LE CONSEIL DE DEVELOPPEMENT TESTE LA VELOURTE 63

CONTRIBUTION

AVRIL 2019

9.0

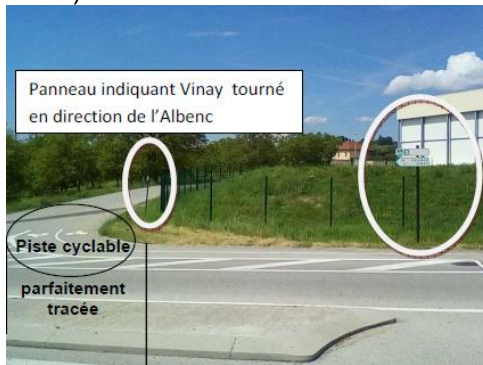
Carrefour en croix de la RD22c avec la rue du Coulange et le chemin des levées. Une situation paradoxale : c'est le carrefour le mieux tracé et le plus sécurisé (îlot central).

Il ne manque que le rappel « Débouché cycliste et traversée piétons ».

Mais la **signalisation directionnelle cycliste est notoirement incohérente !**

Au plus près de la rue du Coulange, le panneau Vinay indique la direction opposée. Les panneaux du support suivant ne sont pas parfaitement orientés (plutôt direction RD 22C).

Les panneaux symétriques au passage protégé souffrent du même reproche, angulation insuffisante pour être efficaces. **L'indication « Le Grand Séchoir » n'est visible qu'en venant de Vinay.**

Enfin, le **marquage au sol directionnel cycliste a été réalisé sur les voies véhicules (en 4 points) au lieu d'être tracé sur la piste cyclable....**

Pose panneaux

Signalétique à reprendre

Signalétique à reprendre

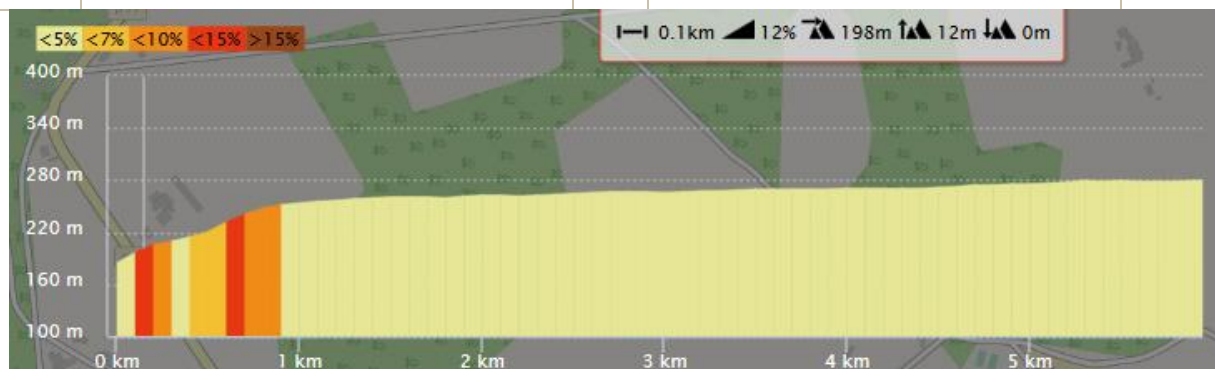
Malgré la préconisation du cabinet Alkhos, qui retient un itinéraire direct de la Sône à Saint-Marcellin par la route du même nom, nous avons cherché un itinéraire qui éviterait la première terrasse (monté des Marronniers), plutôt sévère pour des cyclo-randonneurs.

Rep	Caractéristiques	Lg km	Pentes	Classt .
1	Itinéraire le plus facile mais une origine éloignée de la Sône, le plus adapté aux cyclos-randonneurs. <u>Lien sur carte</u>	9,8	5% max.	2
1	 <p>Près de 10 km, très roulant, indiqué aux cyclo-randonneurs qui souhaitent éviter La Sône.</p>			
2	Itinéraire intermédiaire, partiellement bucolique. <u>Lien sur carte</u>	9,1	7% max. = 7% 210m – < 6% 910m	Non retenu
2	 <p>Plus de 9 km (chemin de Mandret) très agréable dans la première partie, mais la côte de Bas-Gervan, très circulée en semaine et très étroite reste dangereuse.</p>

3	Itinéraire avec déclivité intermédiaire mais avec détours ! <u>Lien sur carte</u>	8,3 12% max. <7% 200m - <10% 900m - <12% 450m	Non retenu
---	---	--	------------

4	Itinéraire historique direct le plus court et le plus sévère en déclivité. <u>Lien sur carte</u>	5,9 12% max. = < 9% 350m - < 11% 200m <12% 100m	1
---	--	--	---

Le groupe retient ce parcours (4) direct.
Il est adapté au vélo utilitaire particulièrement au Vélo à Assistance Electrique, il est parfaitement indiqué comme boucle secondaire et comme liaison pour Saint-Marcellin.
Ce parcours mérite d'être mentionné et fléché.

Le parcours (1) pourrait parfaitement faire l'objet d'une boucle secondaire, comme liaison peu pentue vers Saint-Marcellin.
